SUPERINTENDENCIA DE INDUSTRIA Y COMERCIO	
RAD: 14-22969- -2	FECHA: 2014-07-03 12:24:39
DEP: 2020 DIRECCION DE NUEVAS CREACIONES	EVE: 1 REGISTRO/DEPOSITO/CONCESION/DEPOSITO
TRA: 3 PATENTES DE MODELO DE UTILIDAD	FOLIOS: 5
ACT: 519 PRESENTACION

Asunto: Radicación: 14-22969- -2
 Trámite: 3
 Evento: 1
 Actuación: 519
 Oficio: 7929
 Folios: 5

Título de la solicitud: “Acoplamiento para tubos de plástico, formados por perfiles enrollados en espiral”.

Figs. 1 y 2 del documento GB 808,984

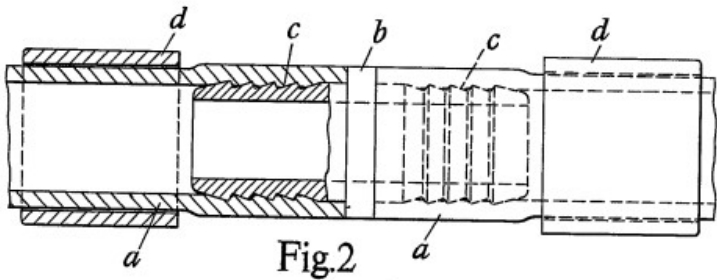
Características esenciales	D1
Acoplamiento para tubos de plástico, formados por perfiles enrollados en espiral, que presentan en sus laterales medios de unión mediante machihembrado para formar un tubo al enrollar el perfil helicoidalmente y posteriormente unir las juntas, mediante pegado y sellado de la zona.	Acoplamiento para tubos de plástico, formados por perfiles enrollados en espiral, que presentan en sus laterales medios de unión mediante machihembrado (Fig. 1, resumen).
Un manguito macho y hembra que presentan exteriormente un diámetro equivalente al del interior del tubo, al que se fijan en los extremos mediante pegado.	Para la interconexión de los extremos de un par de tubos (a) hechos de material termoplástico del tipo especificado, se proporciona una pieza de acoplamiento tubular (b), que en sus extremos está conformada para formar de salientes que puede ser firmemente insertado en los extremos de los tubos (Pág. 1, Col. 1, líneas 33 a 38).

Presentando el manguito hembra una zona exterior al tubo de ligeramente mayor diámetro, que termina en el extremo abierto en una embocadura cónica, mientras que manguito macho dispone en el extremo de una junta de goma, que presenta un canal cilíndrico transversal a través del cual acopla en el extremo del manguito y que exteriormente dispone de al menos un labio saliente, inclinado hacia el tubo, cuyo diámetro exterior es ligeramente mayor que el hueco del manguito hembra.	El diámetro exterior de la pieza de acoplamiento equivale al diámetro interior de los extremos de la tubería (a). La pieza de acoplamiento incluye un anillo central saliente (Pág. 3, Fig. 1). Preferiblemente, las salientes han formado encima de ellas crestas agudas circunferenciales (c), que pueden llegar a ser incrustadas en las superficies interiores de los tubos (Pág. 1, Col. 1, líneas 38 a 42). El diámetro exterior de las salientes es ligeramente mayor que el diámetro interior de la tubería (a) (Pág. 3, Fig. 2).

De acuerdo con la tabla anterior, las características esenciales del acoplamiento de la reivindicación 1 habían sido divulgadas previamente en el documento D1, por lo tanto, la materia reivindicada no es nueva.

- Reivindicación 2: tanto el manguito macho (b), como el manguito hembra (a) presentan en la zona central y exteriormente un anillo saliente que determina la porción de manguito que se inserta en el interior del extremo del tubo (1) correspondiente, así como la porción de manguito macho (b) que entra dentro del manguito hembra (a) (Pág. 1, Col. 1, líneas 33 a 42).
